ACLARACIÓN No.3

Licitación Pública Nacional
MSPS/GI-01/2019

PROYECTO DE OBRA PÚBLICA: “CONSTRUCCIÓN MACRO DISTRITO DE SALUD DE COFRADÍA”

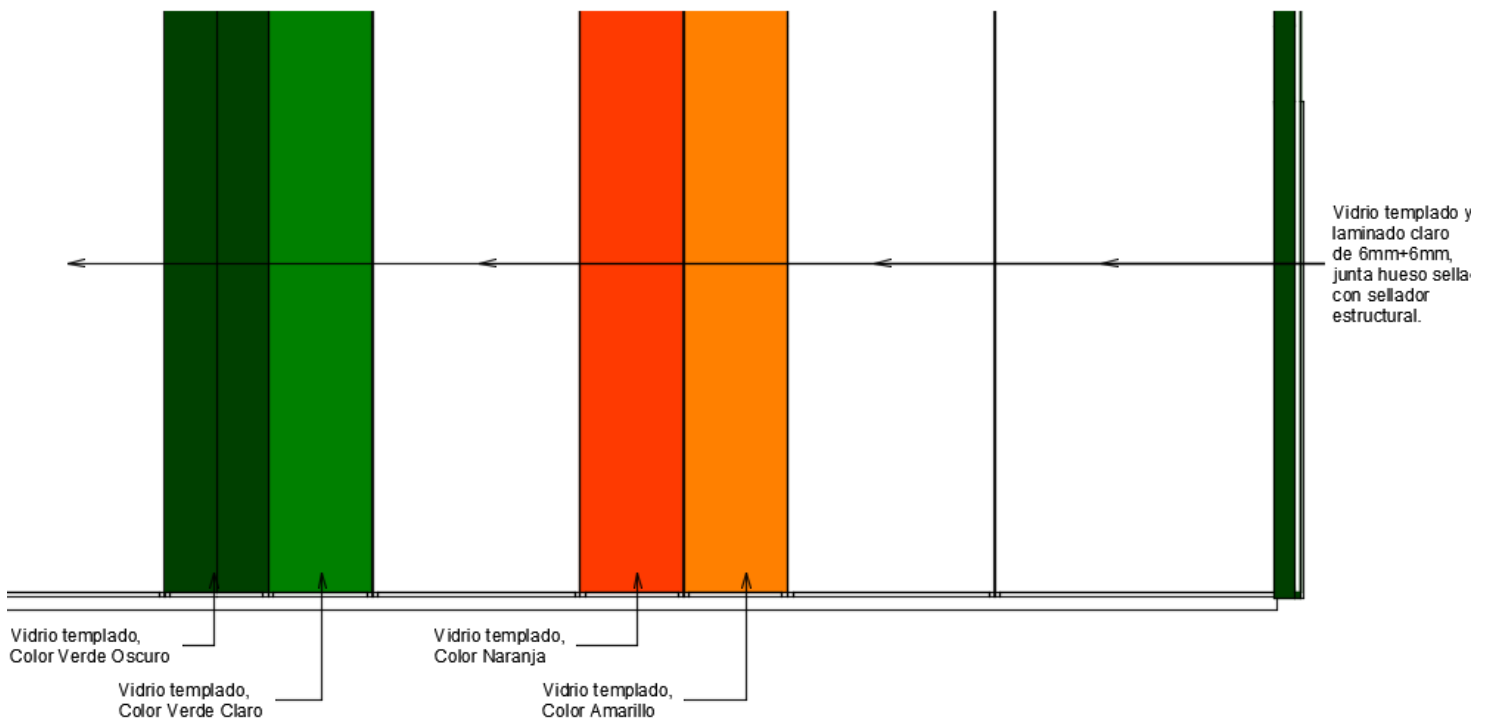
5. MC-1 el templado es de colores.

Respuesta: si es de colores, en el plano están indicados los colores. Ver la siguiente figura
